Es dona resposta a les preguntes formulades pels interessats durant la visita a les instal·lacions desenvolupada el passat 23 d'octubre a les 11:00h.

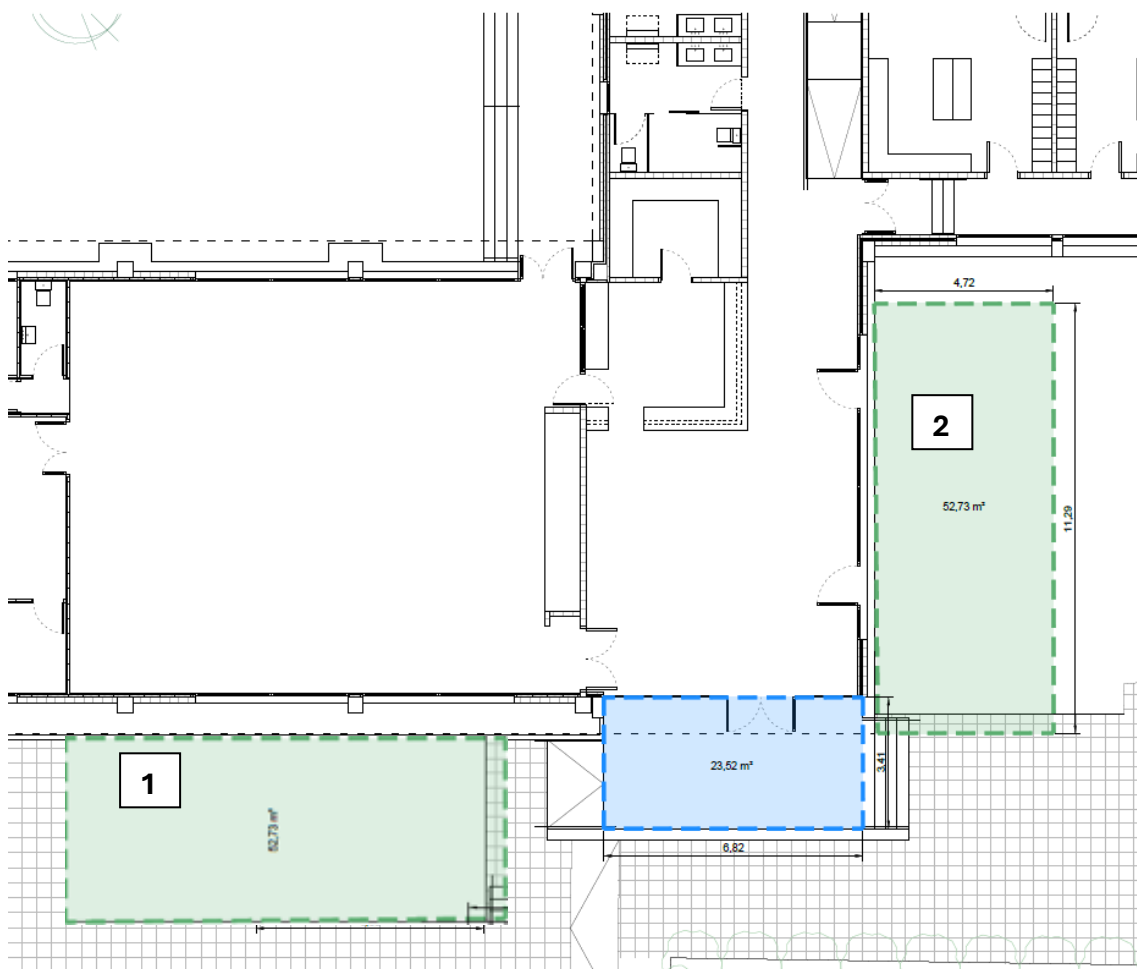
6.- Es pregunta per la ubicació de la zona de terrassa.

La zona de terrassa actual (52,73 m²) està ubicada a la part pavimentada que comprèn el replà just abans de al porta, corresponent al quadre verd número **1**.

En les futures obres d'adequació de la zona esportiva es preveu construir una terrassa a peu de menjador amb una superfície de 52,73m², corresponent al quadre verd número **2**. Un cop construïda, no es podrà seguir utilitzant l'espai número **1**.

La zona pintada en blau correspon a al passadís exterior i no podrà ser utilitzada com a terrassa.

Durant les obres no es podrà fer ús de la part de terrassa.
